ECH-PCI-CE-H4A 販売終了のお知らせ

販売終了製品

置換え推奨製品

1) インレットの位置 (寸法単位は、mm です。)

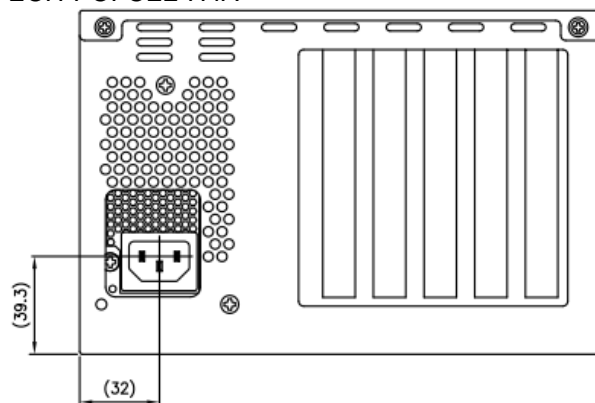
ECH-PCI-CE-H4A と ECH-PCI-CE2-H4A の相違点

ECH-PCI-CE-H4A

ECH-PCI-CE2-H4A
